リコール届出一覧表

リコール届出日：平成30年 3月23日

リコール届出番号	外 - 2626	リコール開始日	準備が整い次第
届出者の氏名又は名称	ジャガー・ランドローバー・ジャパン株式会社 代表取締役 ハンソン・マグナス・ユタカ	製作国：英国 製作者名：ジャガー・ランドローバー・リミテッド 問い合わせ先： ランドローバーお客様相談室 0120-922-992	
不具合の部位（部品名）	灯火装置（制動灯）		
基準不適合状態にあると認める構造、装置又は性能の状況及びその原因	制動灯において、電気回路の設計が不適切なため、リヤゲート部に取り付けられた制動灯が点灯しない。そのため、保安基準第39条の基準に適合しない。		
改善措置の内容	全車両、電源コントロールユニットのプログラムを変更し、対策ハーネスを追加する。なお、対策部品の準備に時間を要することから、まずは全ての使用者に対しダイレクトメール等により連絡し、対策部品の準備ができた段階で再度連絡し、改善措置を行う。		
不具合件数	0件	事故の有無	なし
発見の動機	国土交通省の指摘による。		
自動車使用者及び自動車分解整備事業者に周知させるための措置	<ul style="list-style-type: none"> ・使用者：電話又はダイレクトメールで通知する。 ・自動車分解整備事業者：日整連発行の機関誌へ掲載する。 ・改善実施済車には、運転席側ドアロックストライカー付近に外 - 2626 のステッカーを貼付する。

改善箇所説明図

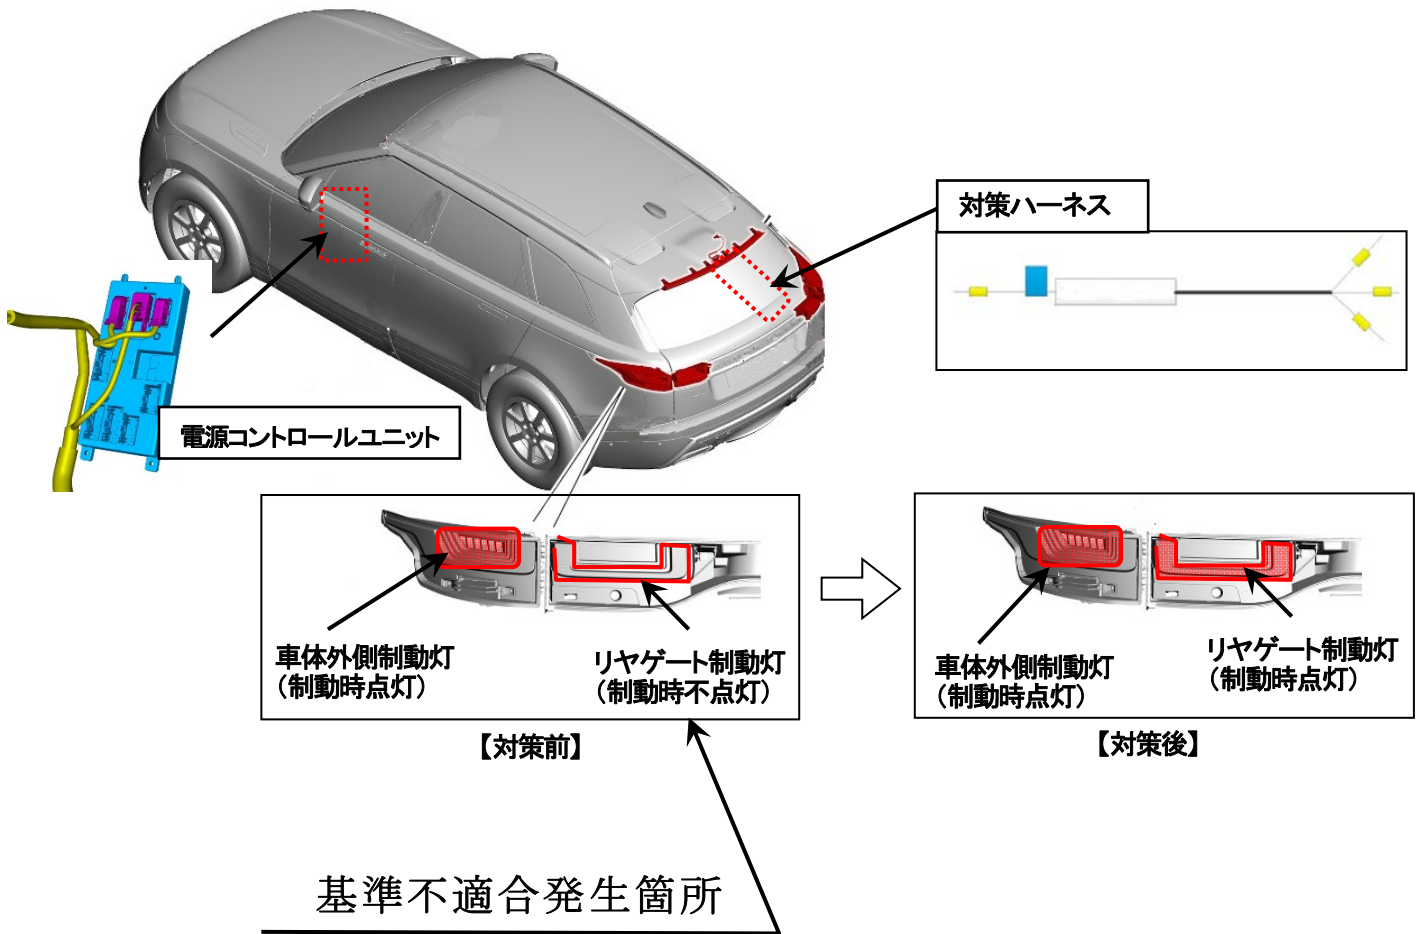
制動灯において、電気回路の設計が不適切なため、リヤゲート部に取り付けられた制動灯が点灯しない。そのため、保安基準第39条の基準に適合しない。

全車両、電源コントロールユニットのプログラムを変更し、対策ハーネスを追加する。なお、対策部品の準備に時間を要することから、まずは全ての使用者に対しダイレクトメール等により連絡し、対策部品の準備ができた段階で再度連絡し、改善措置を行う。

対策によりリヤゲート制動灯が点灯することで識別出来る。
